工程变更申请单 ECR

ECR NO: ECR-202250212-01

变更零部件: 020316.0067 X9 左侧过滤网支架
020316.0071 X9 左侧可拆滤网组件 2

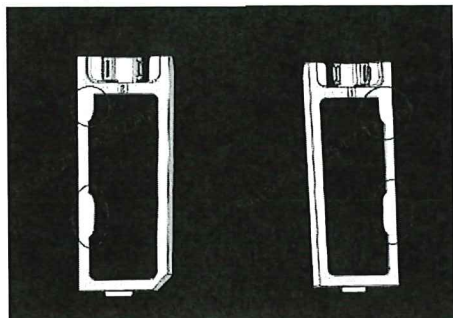
X9 左右过滤网支架局部溢胶

红圈内局部加胶

020316.0002 X9 底盘

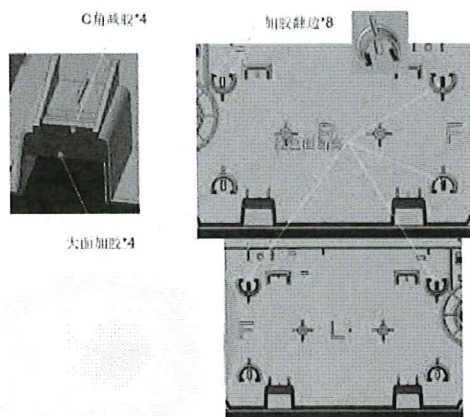
变更原因: 增加左右侧板的防错

020316.0003 X9 舱体

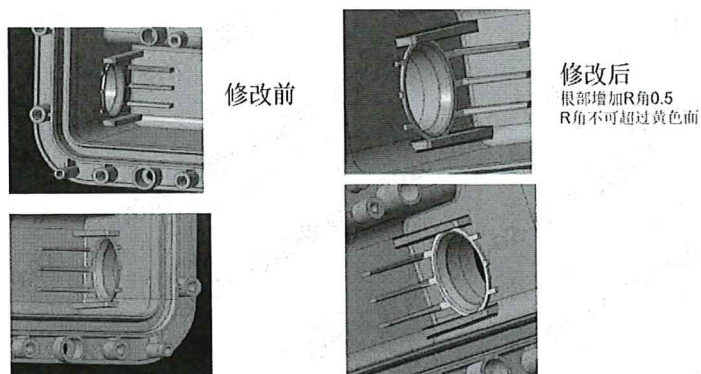
变更原因: 增加左右侧板的防错

变更零部件：020316.0055 X9 减速器 A 壳 020316.0056 X9 减速器 B 壳

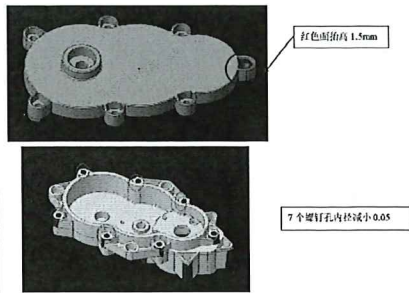
拨轮减速器滑牙，螺钉由 PB3*8 螺钉改 PB3*10，螺钉柱深度不够

020316.0085 X9 左后喷口格栅

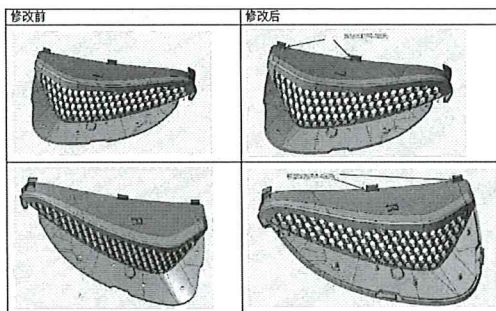
变更原因：卡扣根部增加 R0.4 圆角，加强卡扣强度

说明：箭头所指卡扣根部增加 R0.4 圆角，注意评估是否会影响外观缩水。

020316.0091 X9 左前喷口

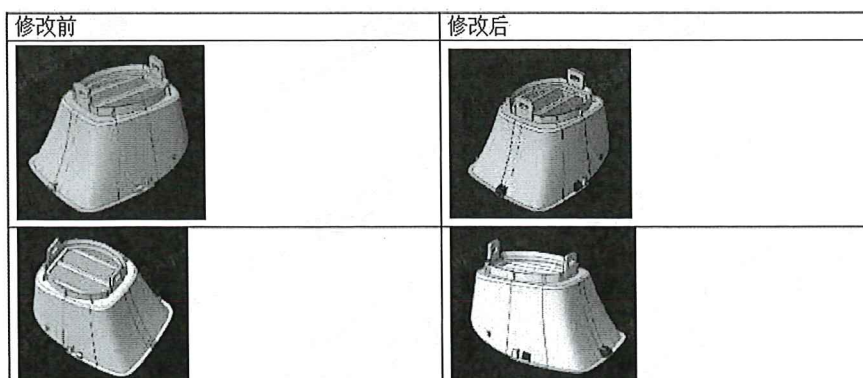
局部加胶，增加卡扣强度和过盈量

说明：图纸红色面加胶。
